OPIS TECHNICZNY

PROJEKT ROBÓT NAPRAWCZYCH

INSTALACJI KONTROLI ROZPRZESTRZENIANIA DYMU I CIEPŁA

W BUDYNKU LUBUSKIEGO URZĘDU WOJEWÓDZKIEGO W GORZOWIE WLKP.

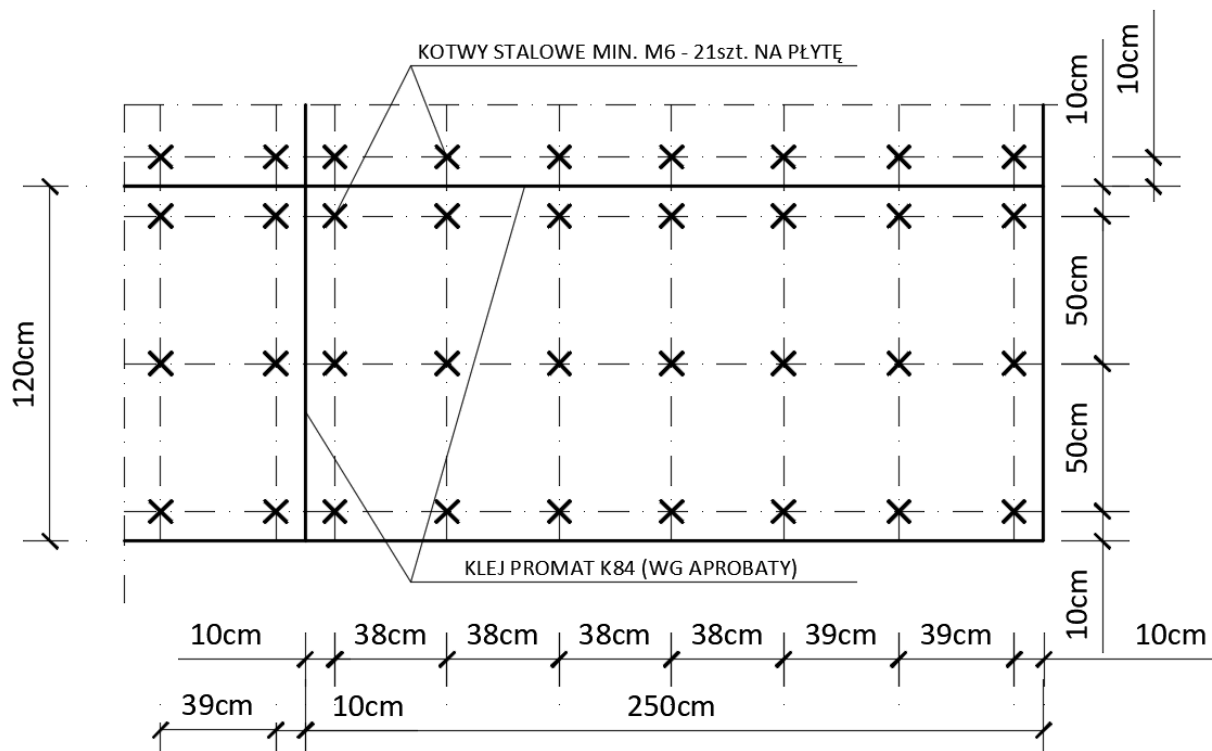
5. Usunąć – przełożyć wszelkie przewody elektryczne, sygnałowe itp. prowadzone w szachcie. W przypadku niemożności usunięcia lub przebudowy przewodów dopuszcza się ich obudowę do EIS120. Obudowa może być wykonana za pomocą kanału z płyt PROMATECT L500, należy zapewnić w miarę możliwości takie umieszczenie przewodów aby nie utrudniały właściwego montażu płyt (np. kable umieścić w bruzdach). Jeżeli to niemożliwe, dopuszcza się lokalną obudowę przewodów wykonywaną razem z budową kanału z płyt PROMATECT L500. Kable przed obudową płytami obłożyć warstwą wełny mineralnej o grubości ok. 10cm. Sposób obudowy i jej kształt dopasować w zależności od zastanych warunków – przy wykonywaniu stosować się do zapisów Aprobaty Technicznej systemu PROMADUCT 500 oraz sposób obudowy uzgodnić w ramach nadzoru autorskiego.

6. Dociąć – wyrównać techniką diamentową (piła koralikowa sznurowa) wchodzące w światło szachtu odcinki stropów – długość docięcia ok. 5 m w osi nr 4 oraz ok. 6,1 m w osi nr 2. Szerokość otworu od ściany żelbetowej powinna wynosić ok. 40cm. Jeżeli uzyskanie takiej odległości nie będzie możliwe należy krawędź wyrównać a następnie obudować płytami PROMATECT L500 o grubości 50mm podczas wykonywania kanału wentylacyjnego wg wytycznych oceny

Poniżej zaadoptowany rysunek nr 13 z Aprobaty systemu PROMADUCT 500.

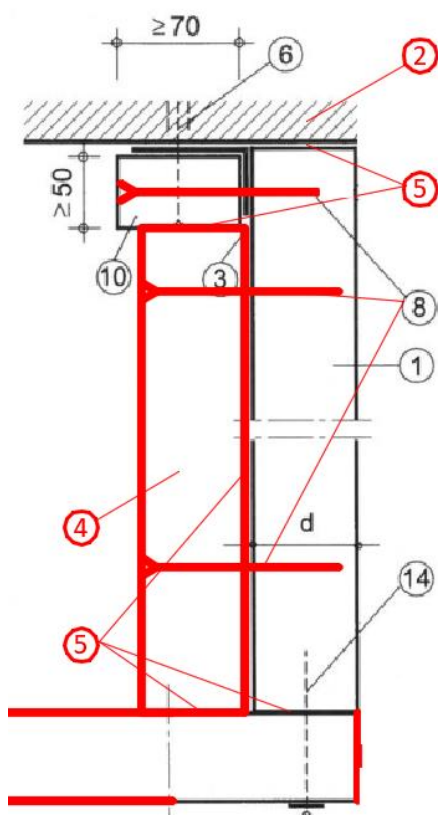
8. Do zamontowanych do żelbetowej ściany płyt PROMATECT L500 50mm (jak na rys. powyżej) montować ścianki boczne kanału z płyt PROMATECT L500 50mm oraz wzmocnienia z płyt PROMATECT L500 grubości 50mm. Ścianki boczne montować około 2cm od ścian oddzielających szacht wentylacyjny od szachtów elektrycznych. Wzmocnienia o długości 400mm i szerokości równej szerokości kanału, mocowane pionowo, w rozstawie poziomym co max. 1,15m, odległość w pionie pomiędzy wzmocnieniami nie więcej niż 200mm (analogicznie wg Aprobaty systemu PROMADUCT 500 rys. 12).

Montaż płyt ściśle wg zapisów w Aprobacie systemu PROMADUCT 500, jak dla kanału trójściennego gdzie ścianę z płyt PROMATECT L500 mocowaną do żelbetu należy traktować jak przegrodę do której mocowany jest kanał trójścienny (analogicznie wg Aprobaty systemu PROMADUCT 500 rys. 11 i 13) i dodatkowo ścianki boczne kanału klejone do ścianki tylnej oraz klejone na łączeniach poziomych tak jak na łączeniach płyt wg Aprobaty PROMADUCT 500.

Dodatkowo na poziomych klejonych łączeniach ścianek bocznych kanału należy mocować od wewnątrz szachtu pasma z płyt PROMATECT L500 grubości 50mm i szerokości nie mniejszej niż 100mm (nr 4 na rys poniżej). Pasma mocowane do ścianek bocznych kanału na zszywki lub wkręty oraz klejone, dodatkowo pasma poziome na łączeniach płyt (nr 4 na rys poniżej) klejone do pasma płyt pionowego mocowanego na kątowniku stalowym (nr 10 na rys. poniżej). Klejenie i montaż analogicznie z Aprobata PROMADUCT 500.

- 2 - płyta PROMATECT-L500 mocowana do ściany żelbet.
- 4 - pas z płyt PROMATECT-L500 50mm o szerokości 100mm na poziomych łączeniach ścianek bocznych kanału (łączenia również klejone)
- 5 – klej PROMAT® -K84
- 6 – stalowa kotwa wbijana $\geq M6$, w rozstawie nie większym niż 400 mm
- 1 – płyta PROMATECT®-L500 - ściana boczna kanału
- 3 – kątownik stalowy
- 8 – wkręty lub wstrzeliwane gwoździe
- 10 – pasmo płyty PROMATECT®-L500
- 14 – wkręty $\phi 5,0 \times 80$ mm – w przypadku przewodów z płyt PROMATECT®-L500 o grubości 50 mm, $\phi 5,0 \times 100$ mm – w przypadku przewodów z płyt PROMATECT®-L500 o grubości 50 mm) z podkładkami
- d – grubość ścianki przewodu = 50mm
